令05原機（速材）001

核燃料物質使用変更許可申請書の一部補正について

核燃料物質使用変更許可申請書の一部補正

核燃料物質使用変更許可申請書の一部補正

図1-2 風下軸上距離X対相対線量 D/Q

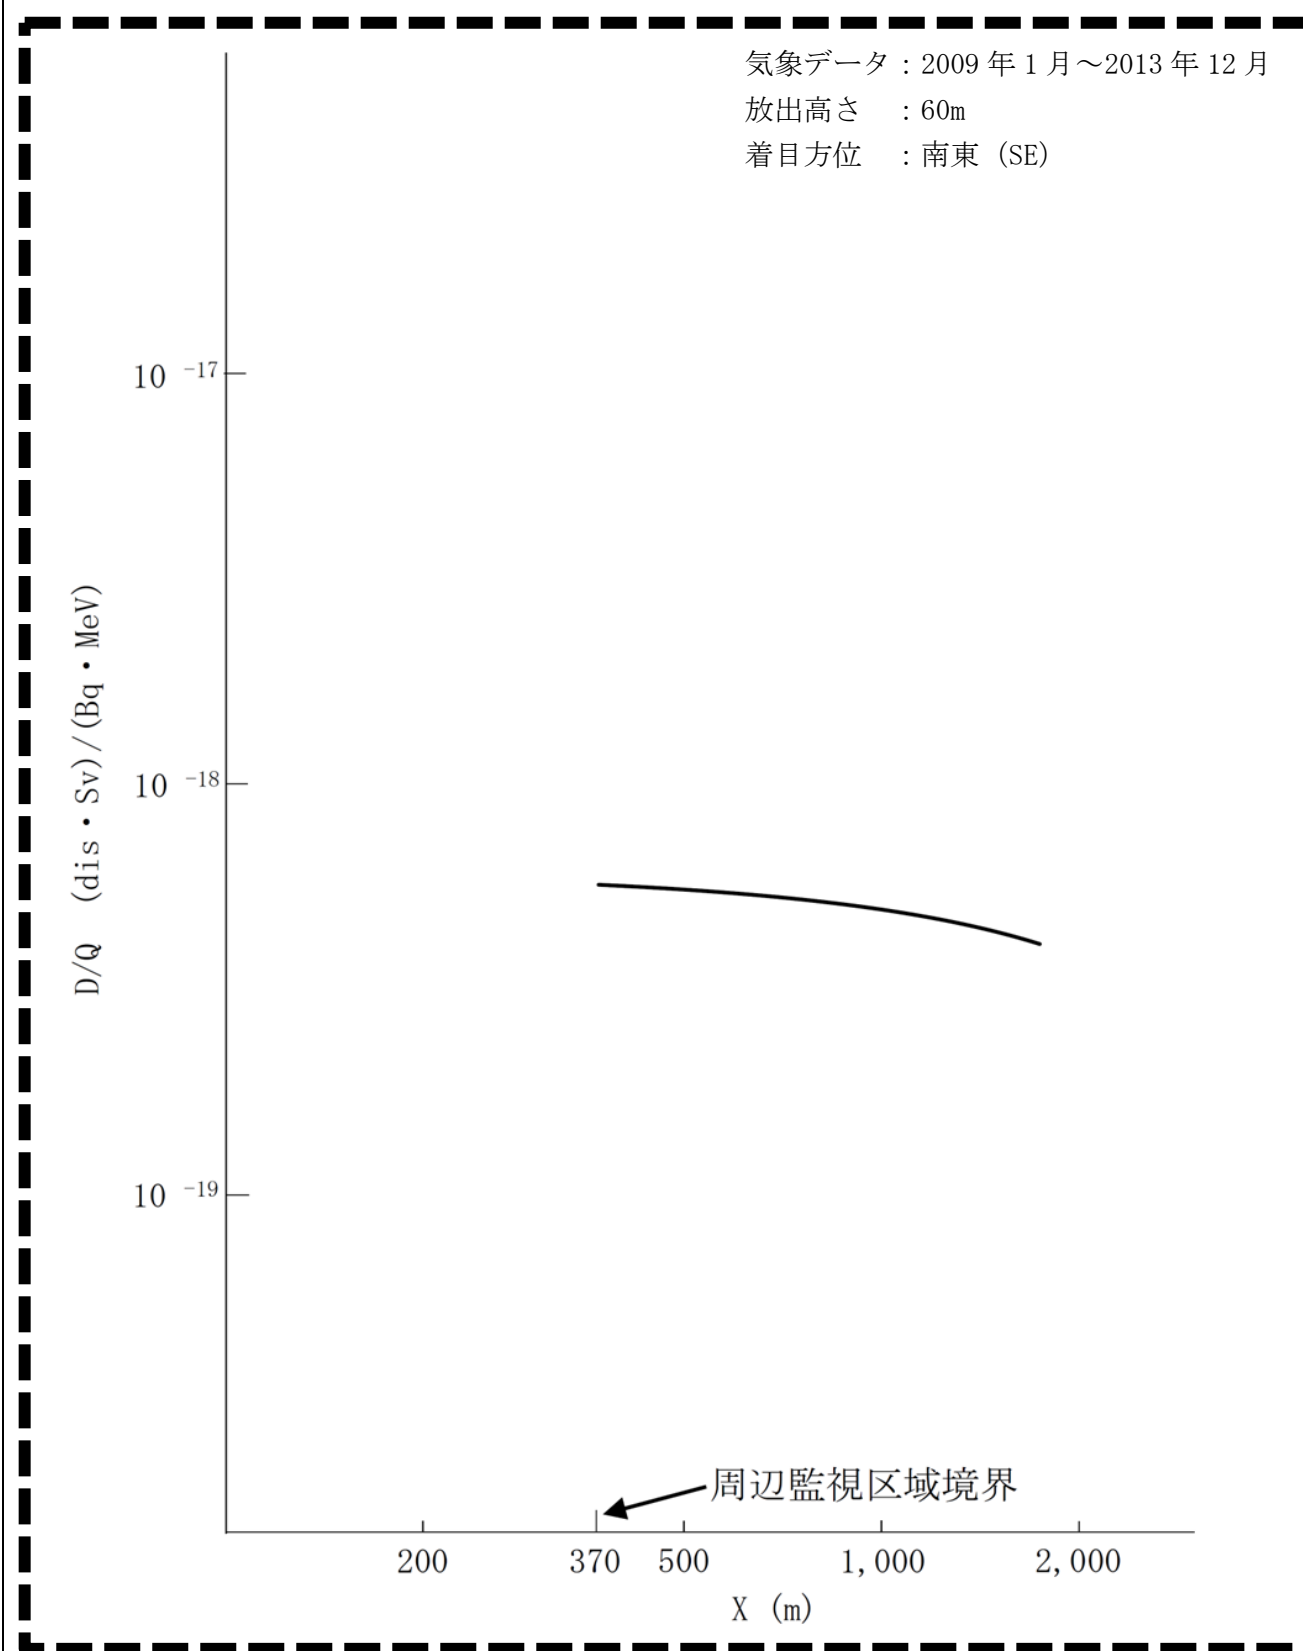
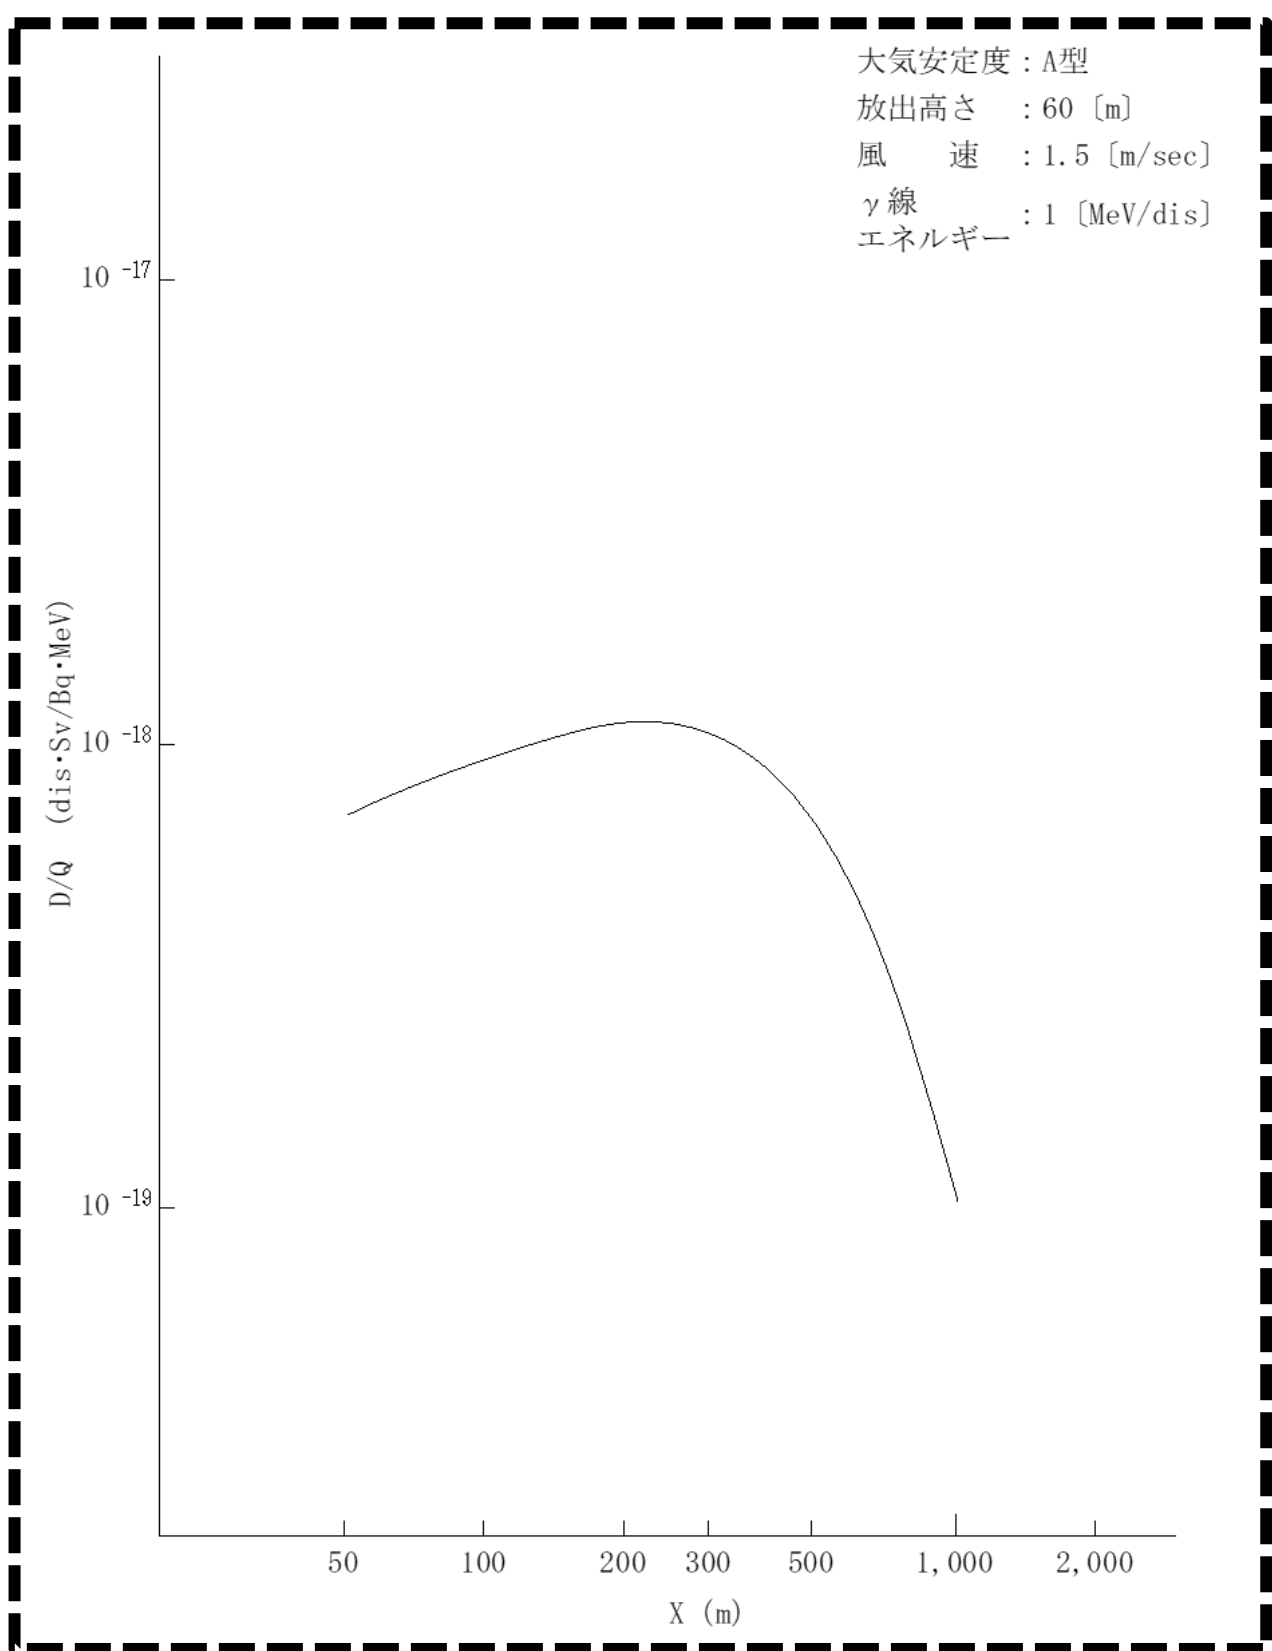
・気象条件の見直しに伴う変更

図9 排気系統図

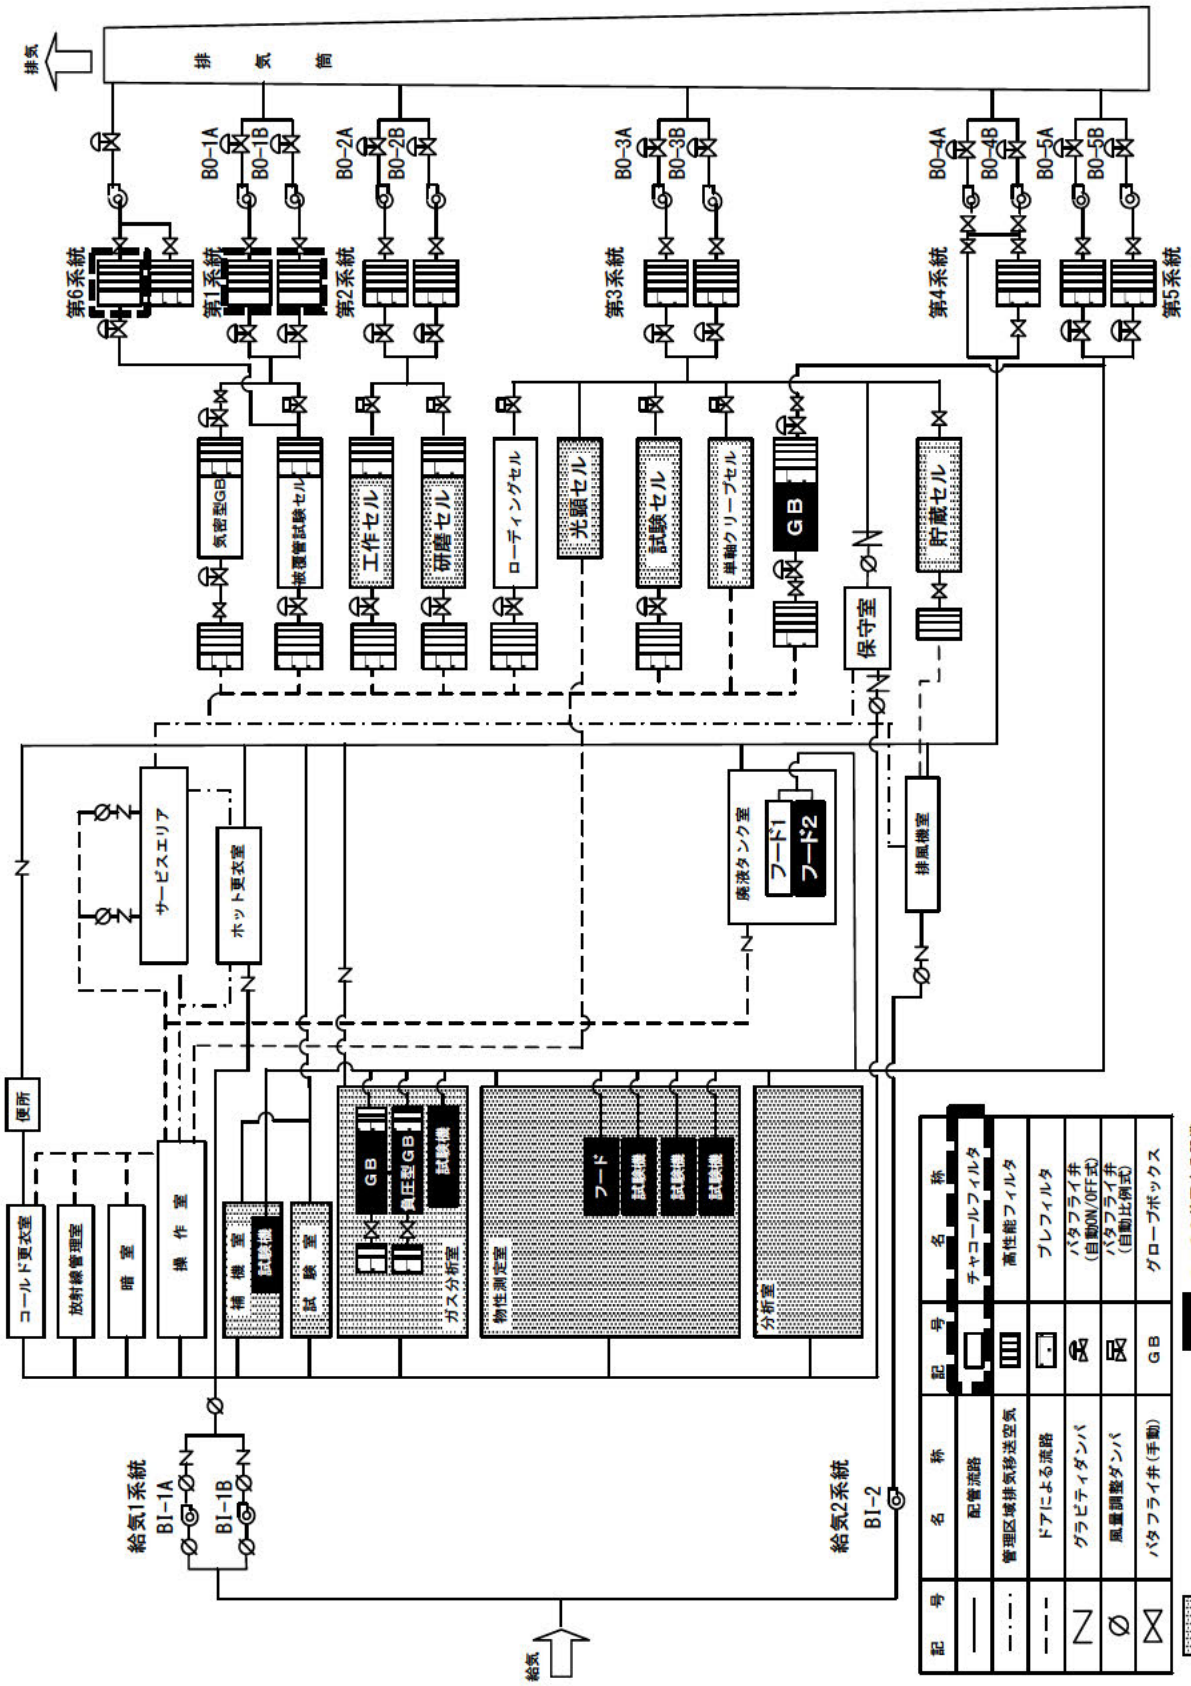
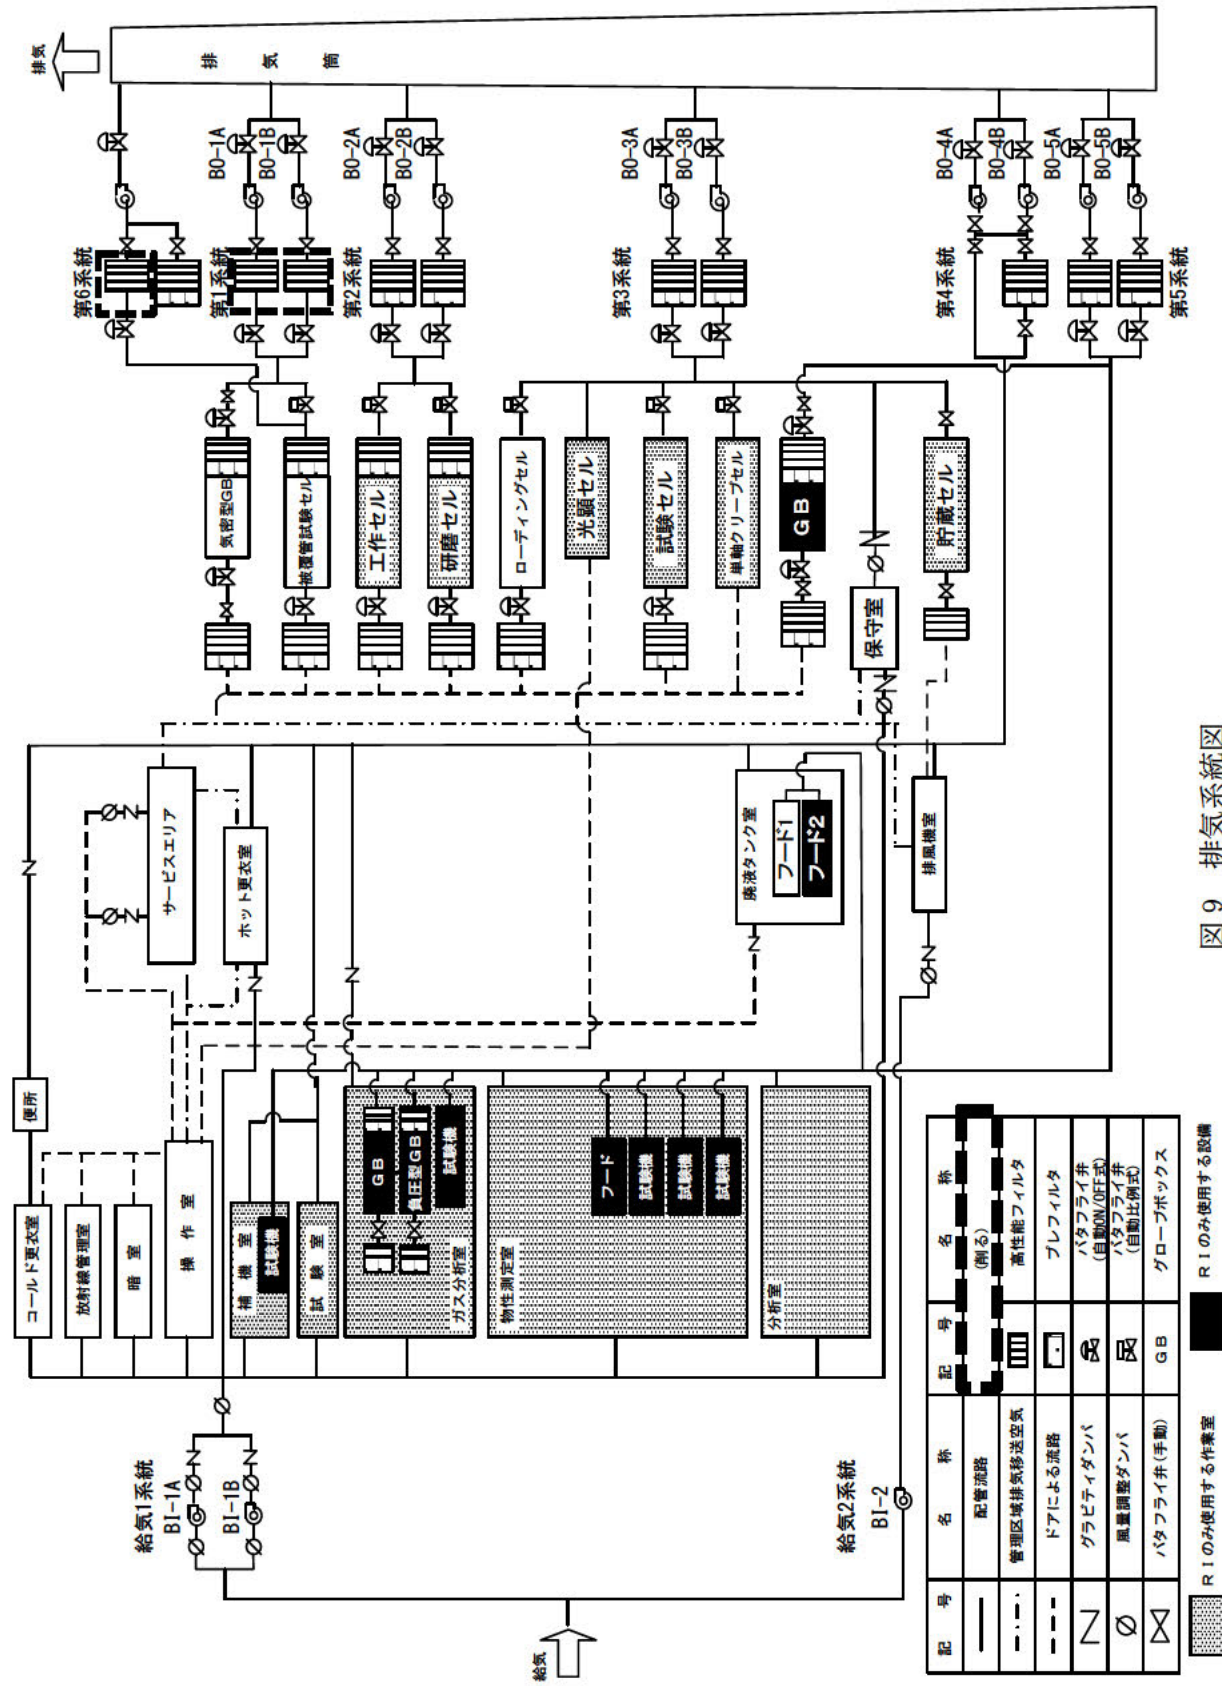
変更前			変更後			変更理由			
9-1-3 気体廃棄施設の設備			9-1-3 気体廃棄施設の設備						
廃 棄 設 備	設備名称	仕 様	設備名称	仕 様					
	排風機	排気第 1 系統	・公称能力：約 6,000m ³ /h 台数：1+1(予備) ・被覆管試験セル、気密型グローブボックス（サービスエリア）の排気	排風機	排気第 1 系統	・公称能力：約 6,000m ³ /h 台数：1+1(予備) ・被覆管試験セル、気密型グローブボックス（サービスエリア）の排気	・ヨウ素の発生がなくなるため削除 (以下、同じ)		
		排気第 2 系統	・公称能力：約 2,470m ³ /h 台数：1+1(予備) ・工作セル、研磨セルの排気		排気第 2 系統	・公称能力：約 2,470m ³ /h 台数：1+1(予備) ・工作セル、研磨セルの排気			
		排気第 3 系統	・公称能力：約 6,900m ³ /h 台数：1+1(予備) ・ローディングセル、試験セル、光顕セル、貯蔵セル、単軸クリープセル、保守室の排気		排気第 3 系統	・公称能力：約 6,900m ³ /h 台数：1+1(予備) ・ローディングセル、試験セル、光顕セル、貯蔵セル、単軸クリープセル、保守室の排気			
		排気第 4 系統	・公称能力：約 17,430m ³ /h 台数：1+1(予備) ・操作室、ガス分析室、サービスエリア、排風機室、廃液タンク室の排気		排気第 4 系統	・公称能力：約 17,430m ³ /h 台数：1+1(予備) ・操作室、ガス分析室、サービスエリア、排風機室、廃液タンク室の排気			
		排気第 5 系統	・公称能力：約 4,400m ³ /h 台数：1+1(予備) ・物性測定室、分析室、 負圧型グローブボックス（ガス分析室）の排気		排気第 5 系統	・公称能力：約 4,400m ³ /h 台数：1+1(予備) ・物性測定室、分析室、 負圧型グローブボックス（ガス分析室）の排気			
		排気第 6 系統	・公称能力：約 460m ³ /h 台数：1 ・被覆管試験セルの排気 電源設備の定検時等に使用する。		排気第 6 系統	・公称能力：約 460m ³ /h 台数：1 ・被覆管試験セルの排気 電源設備の定検時等に使用する。
